MEMO

Onderwerp:
 Wijziging slagschaduwonderzoek Windpark
 Dankzij de Dijken

Projectnummer:
 B02047.000077.0900

Ons kenmerk:
 078664614:A

Afbeelding 1: Zoekvlakken windturbines klasse 3 MW (variant 2)

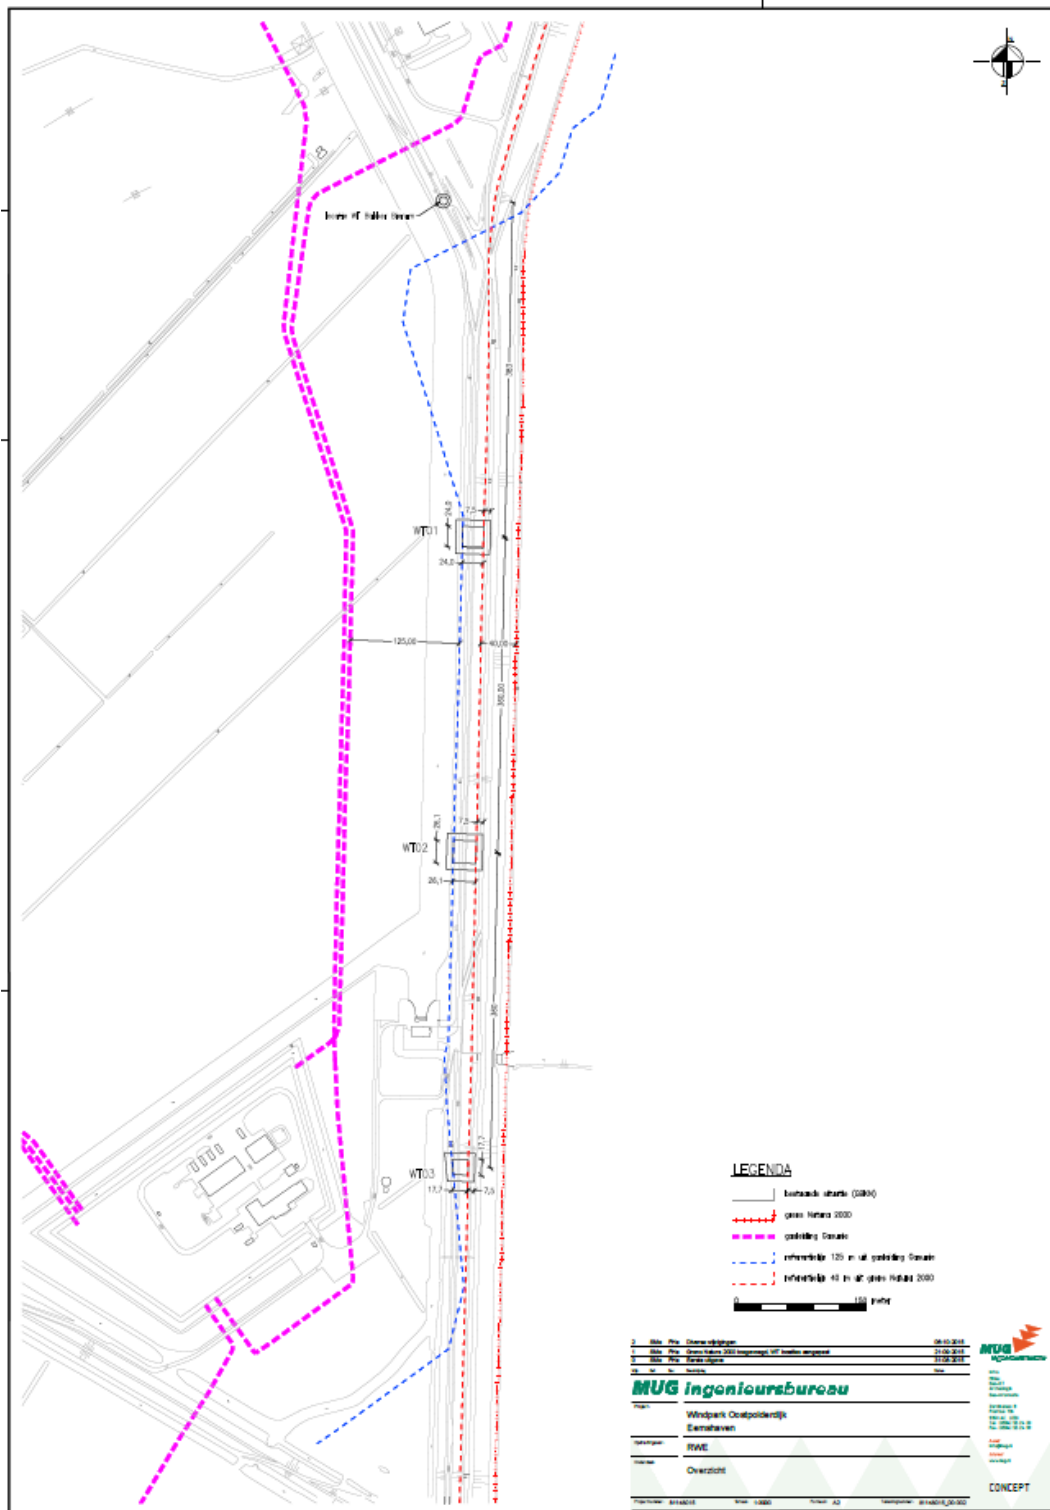
Het slagschaduwonderzoek van het Windpark Dankzij de Dijken is vastgelegd in het rapport met kenmerk 078421205:C d.d. 12 oktober 2015. De in dit onderzoek gehanteerde posities voor de 3 MW klasse windturbines (variant 2) aan de Oostpolderdijk zijn gewijzigd. Thans wordt uitgegaan van de in Afbeelding 1 weergegeven zoekvlakken. De kleinste vierkantjes geven het zoekvlak aan waarbinnen zich straks het hart van de turbine zal bevinden. De grotere vierkantjes daaromheen geven het zoekvlak aan waarbinnen de fundatie gerealiseerd zal worden. Naar aanleiding van deze wijziging zijn nieuwe slagschaduwberekeningen verricht om de consequenties hiervan vast te stellen. Hierbij is uitgegaan van een 'worst case' beoordeling. Dit wil zeggen dat in de berekeningen voor slagschaduw de meest westelijk mogelijke posities zijn gehanteerd. De gehanteerde uitgangspunten zijn in onderstaande tabel samengevat.

Turbine	Coördinaten		Ashoogte [m] (maximaal)	Rotordiameter [m] (maximaal)
	X	Y		
Variant 2: 3 turbines uit 3 MW klasse, onderlinge afstand van 370 m				
Turbine 1	253852	604597	100	104
Turbine 2	253842	604237	100	104
Turbine 3	253841	603877	100	104
